Územný plán mesta Trenčín

Zmeny a doplnky č.11

NÁVRH

upravený podľa výsledkov prerokovania

ÚPN mesta Trenčín - Zmeny a doplnky č.11
**Návrh priestorového usporiadania
a funkčného využitia územia**
M 1 : 5 000

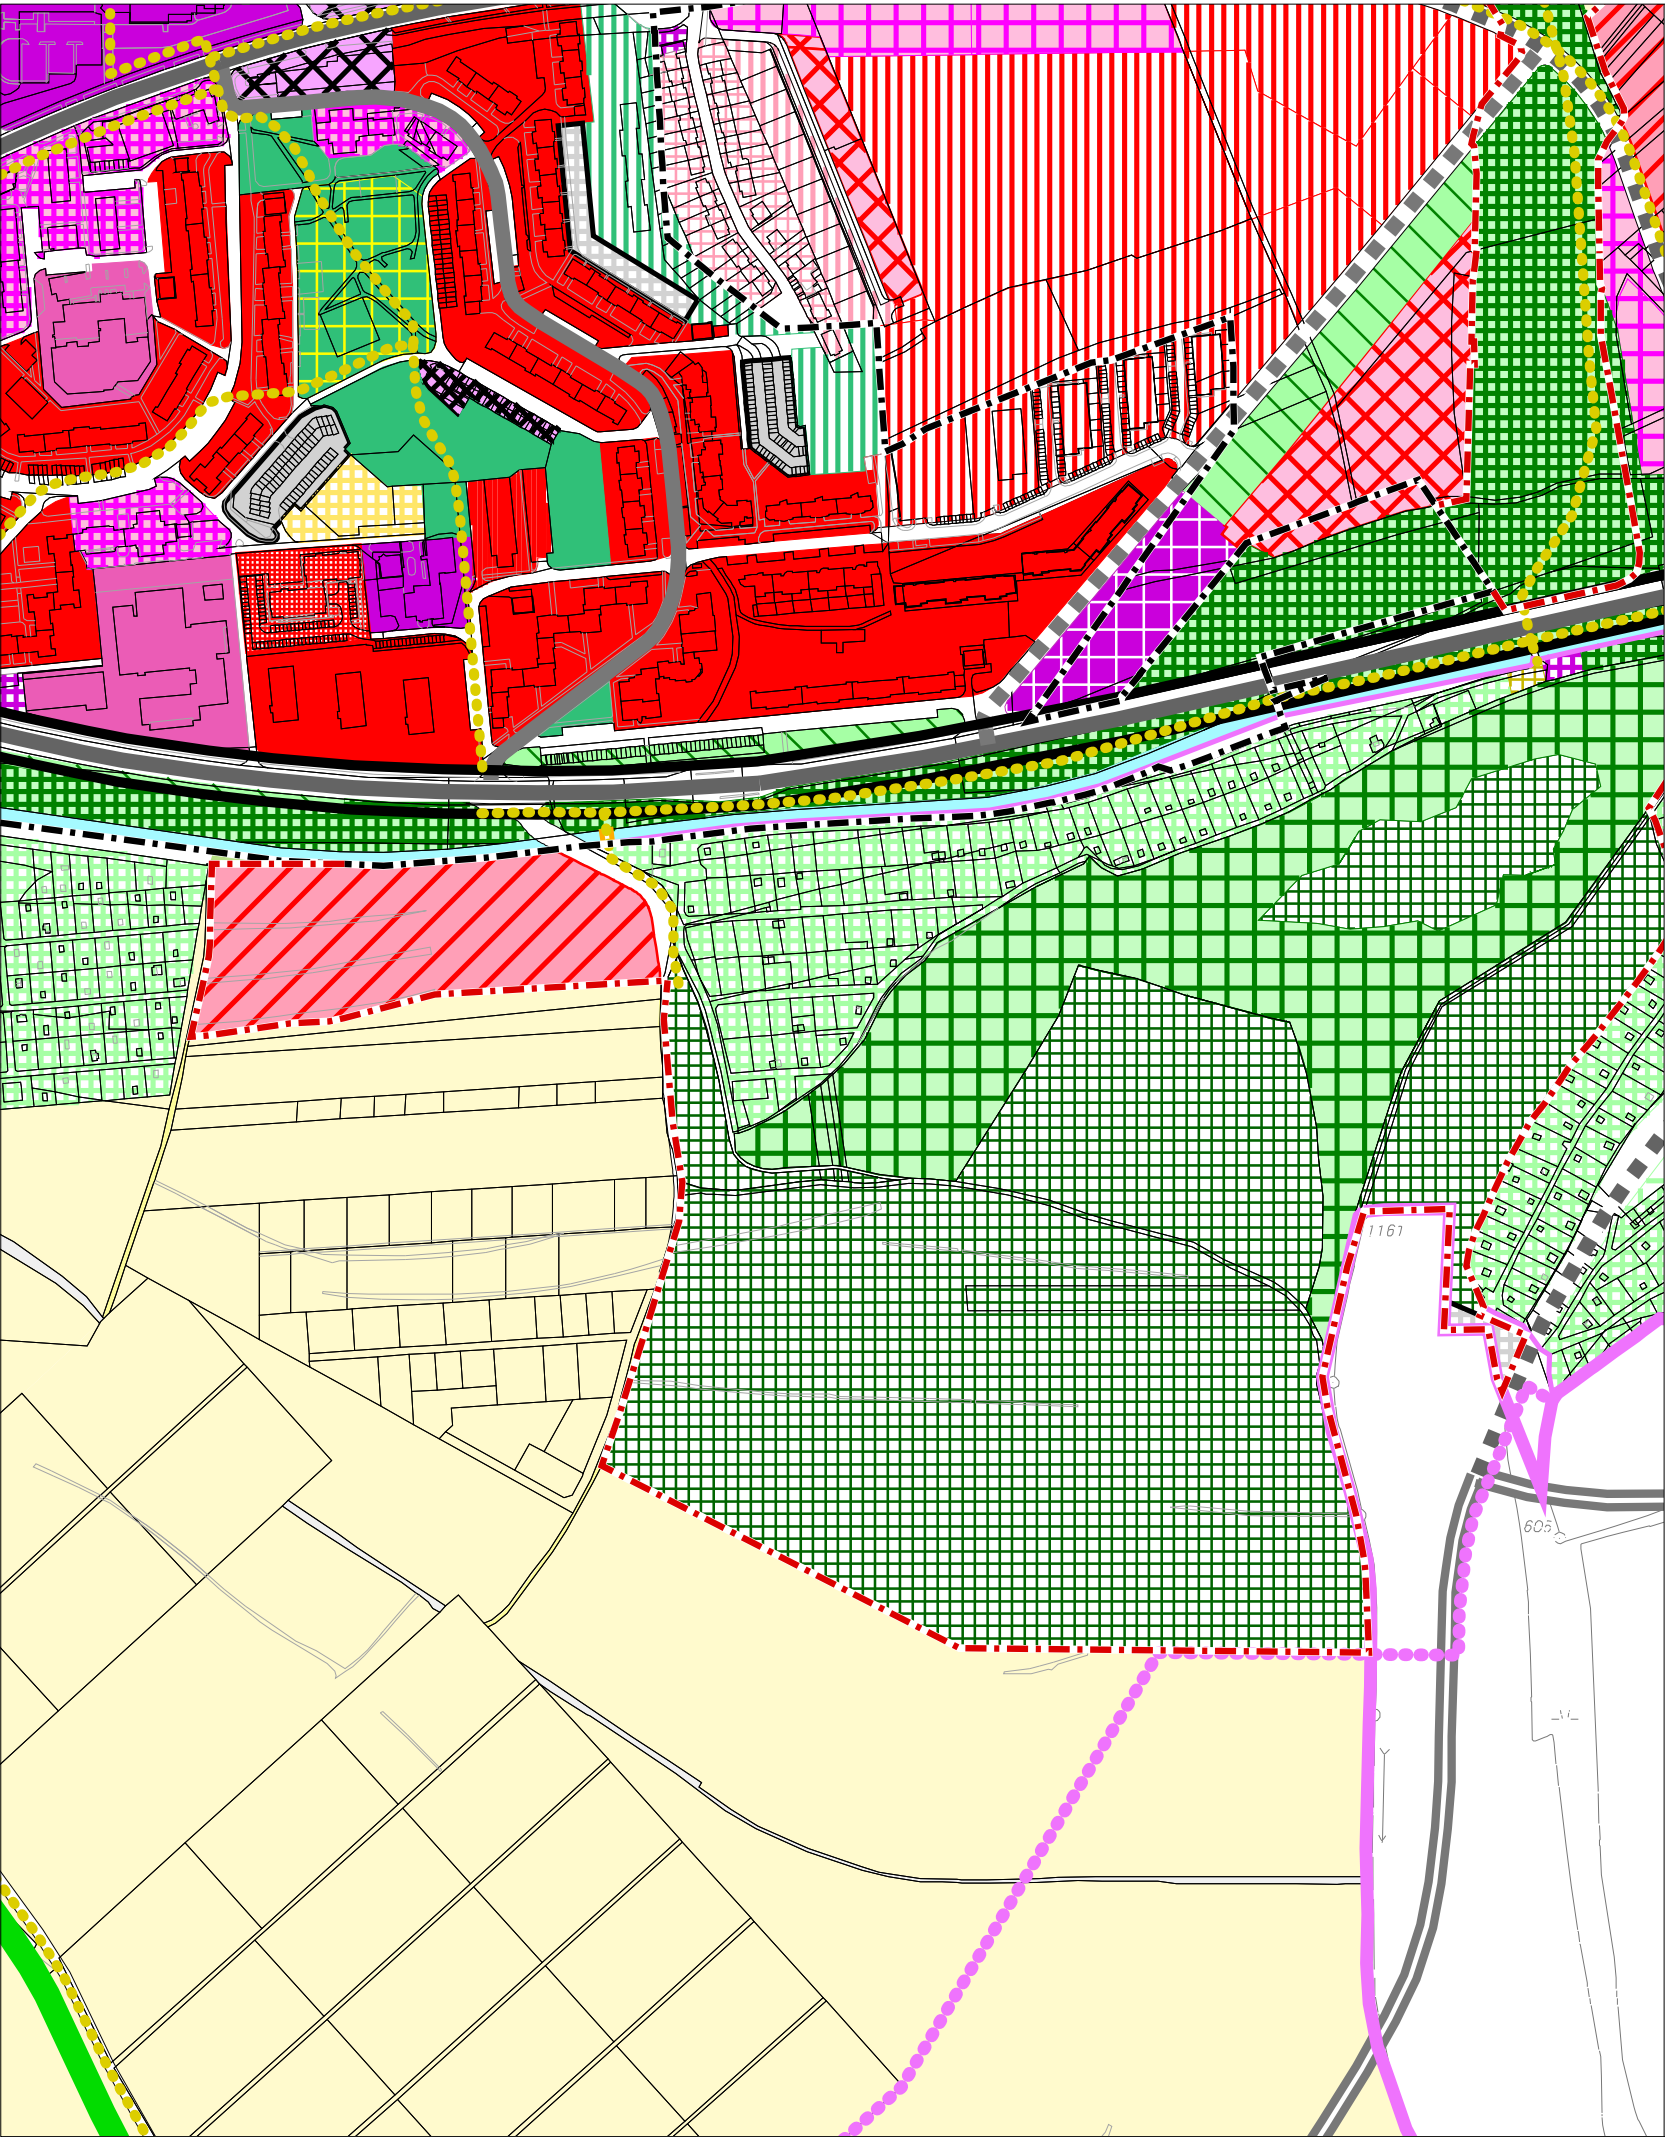
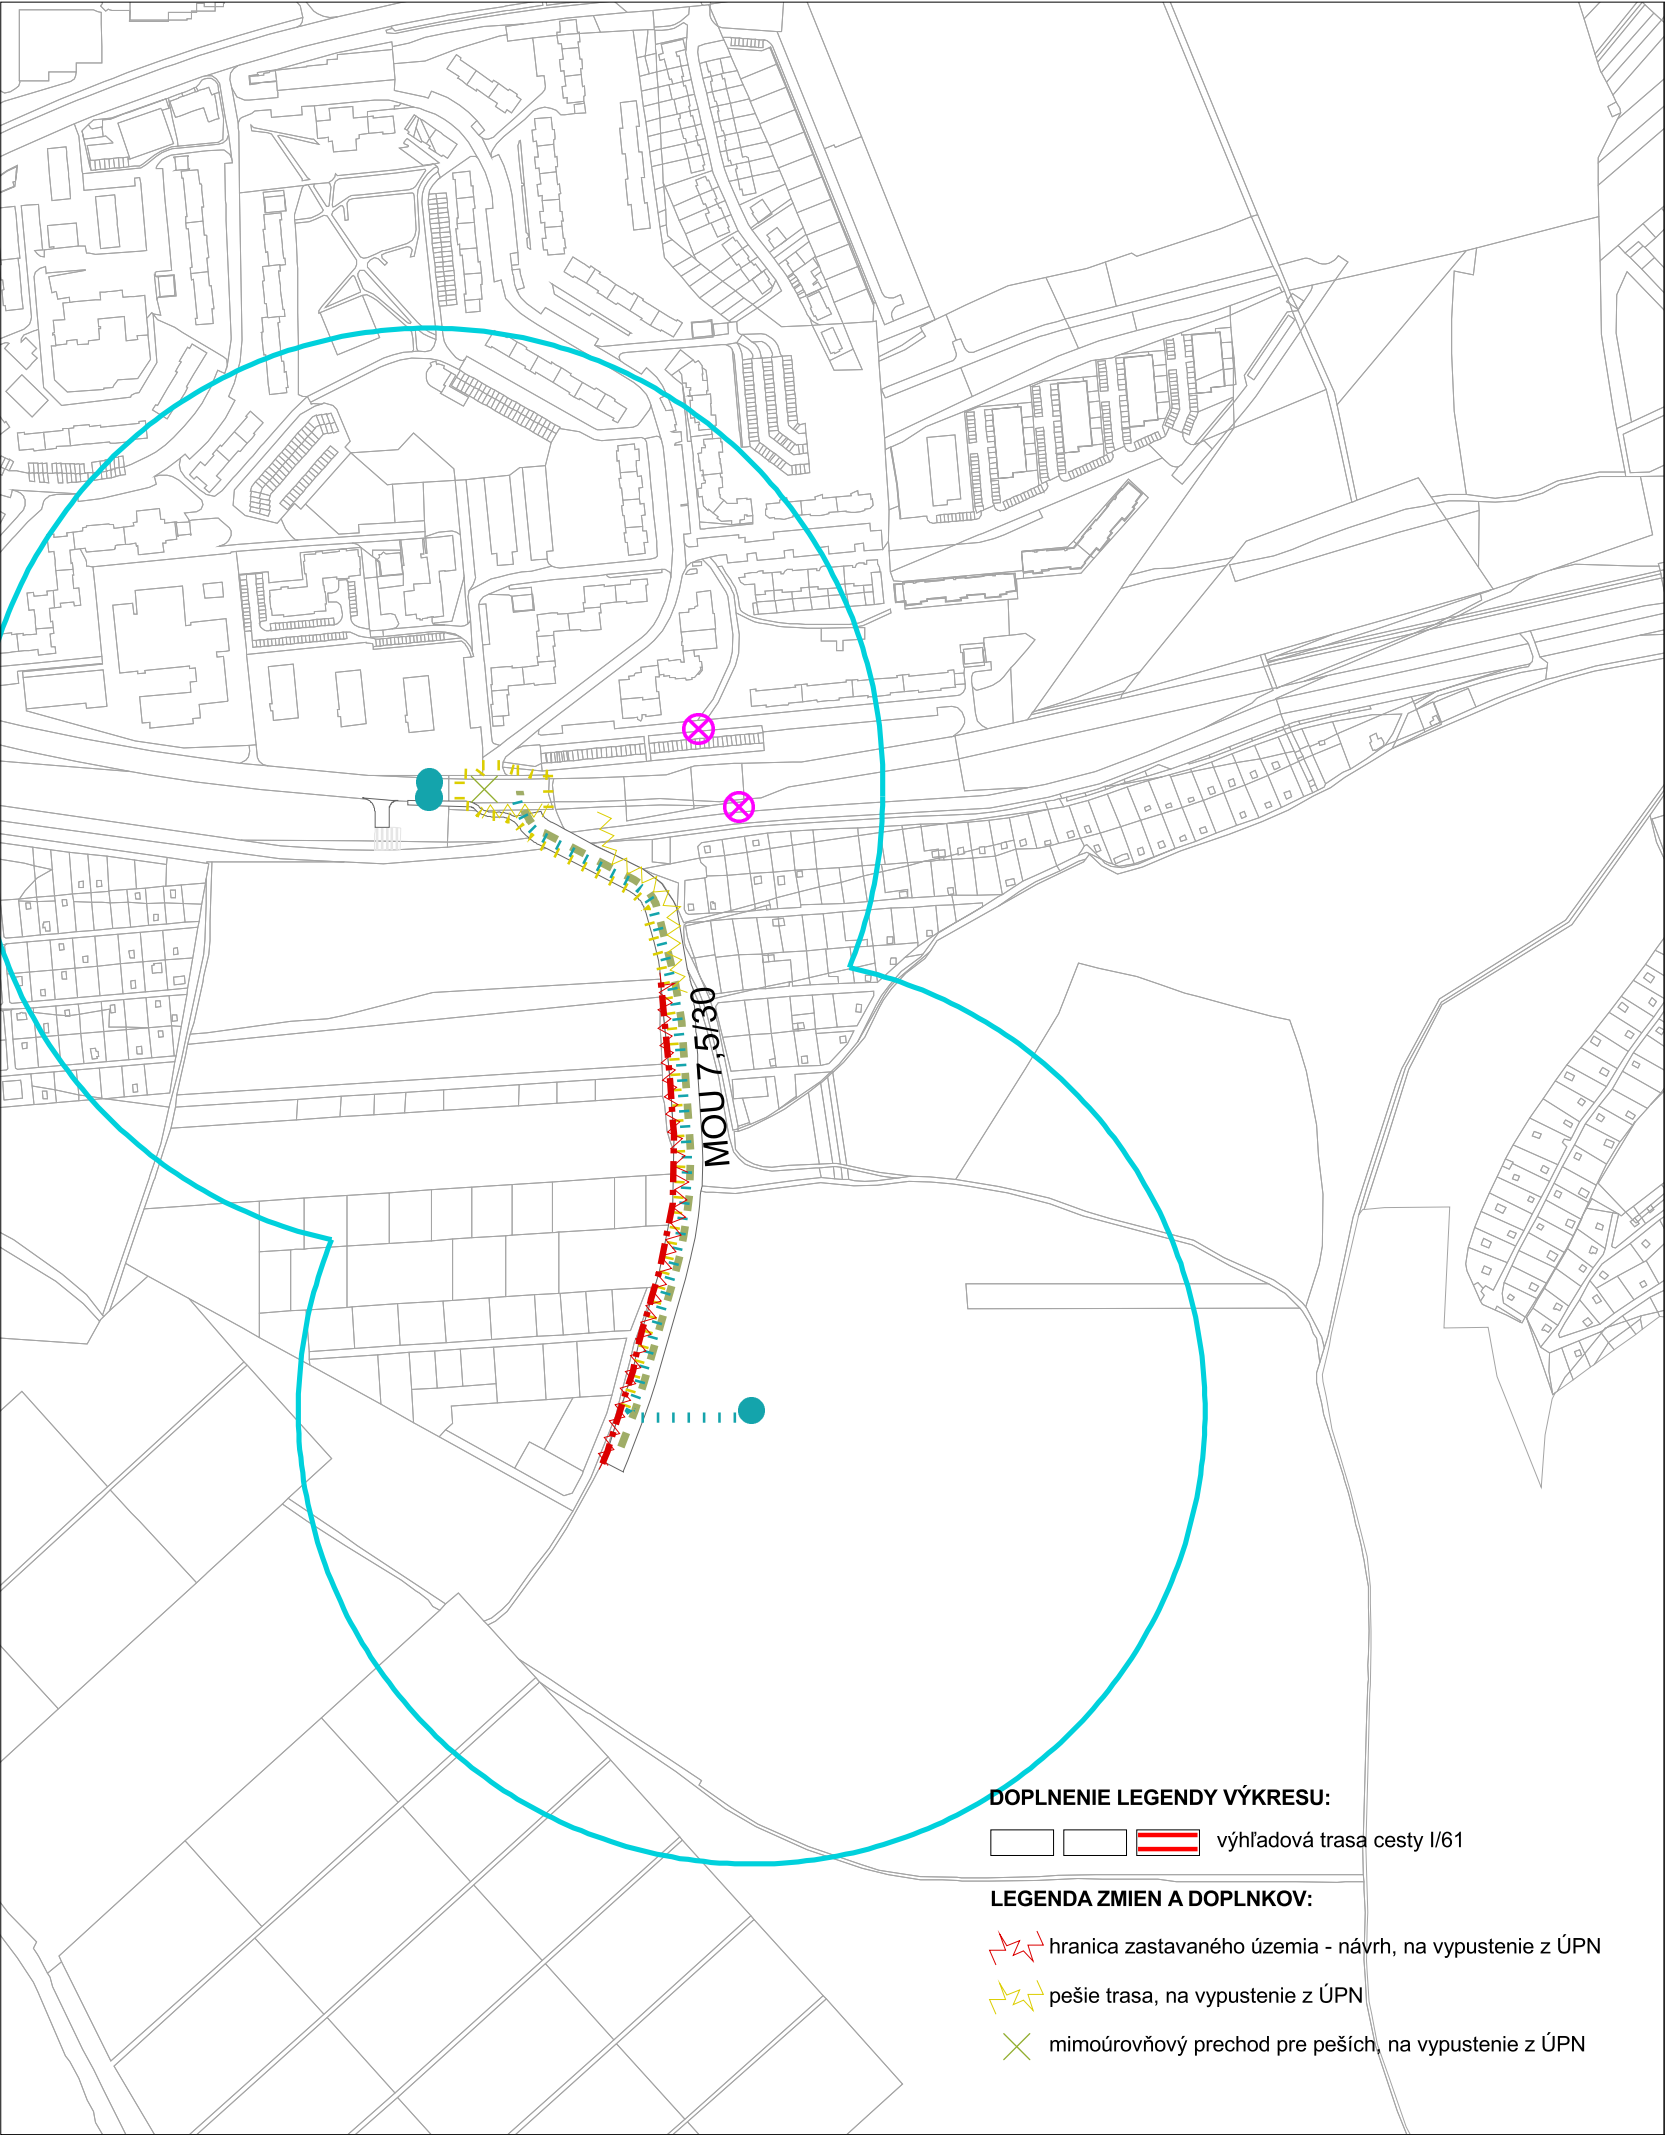
Predmetom navrhovanej zmeny je vymedzenie plochy pre koridory komunikácií v celom rozsahu pripravovanej komunikácie tak, ako jej rozsah vyplýva z projektovej dokumentácie pre územné rozhodnutie a teda najmä rozšíriť plochu pre koridory komunikácií vymedzenú v platnom ÚPN v severnej časti územia a vymedziť konkrétny koridor pre komunikáciu i cez plochu určenú v zmysle platného ÚPN pre rozvoj cintorínov a pohrebísk (UZ 01 D).

Z hľadiska dopravnej vybavenosti je predmetom navrhovanej zmeny ÚPN vyznačenie trasy obslužnej cesty (vrátane pešej trasy) nadväzujúcej na koridor a plochu pre križovatku na Východnej ulici, vymedzenými v platnom ÚPN.

ÚPN mesta Trenčín - Zmeny a doplnky č.11
Návrh technického vybavenia - zásobovanie vodou
M 1 : 5 000

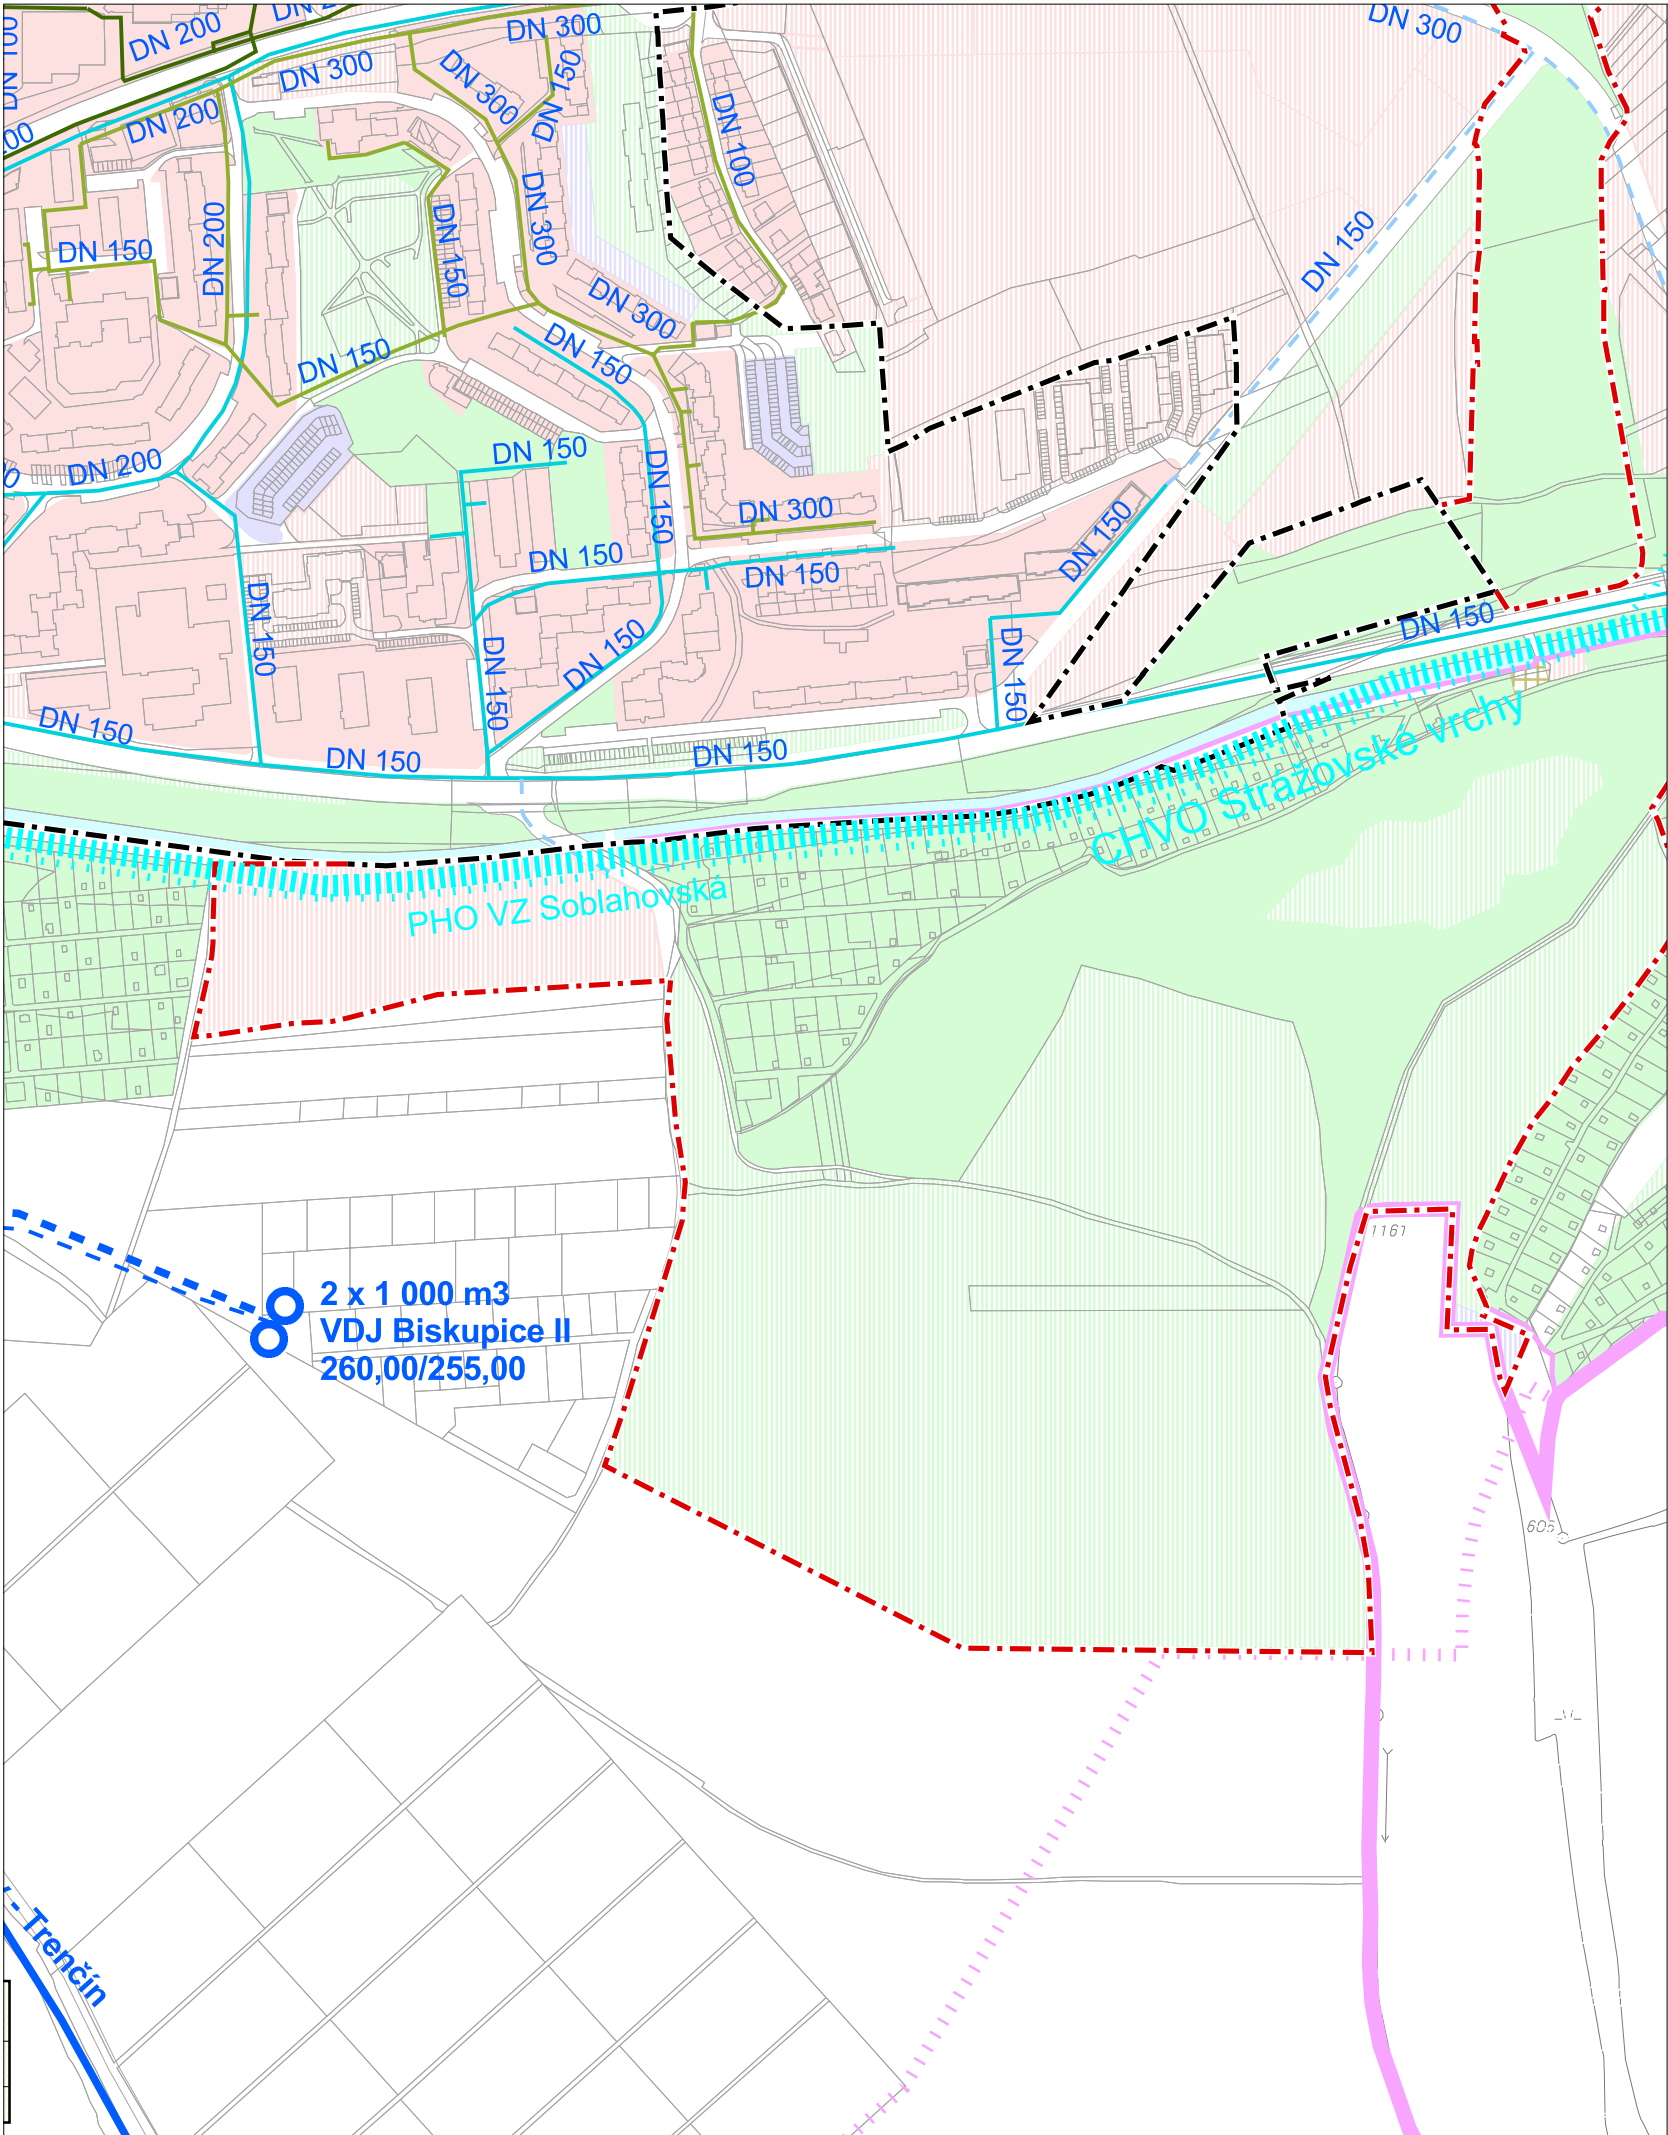
Predmetom riešenia návrhu ZaD č.11 je vytvorenie predpokladov pre napojenie areálu nového mestského cintorína na mestský vodovod. Navrhované je doplnenie novej vetvy vodovodu HDPE DN 150 napojenej na existujúce rozvádzacie potrubie verejnej vodovodnej siete na Východnej ulici popri prístupovej komunikácii k cintorínu.

Situovanie existujúceho a navrhovaného verejného vodovodu je zakreslené vo výkrese č. 4a Návrh technického vybavenia – zásobovanie vodou.
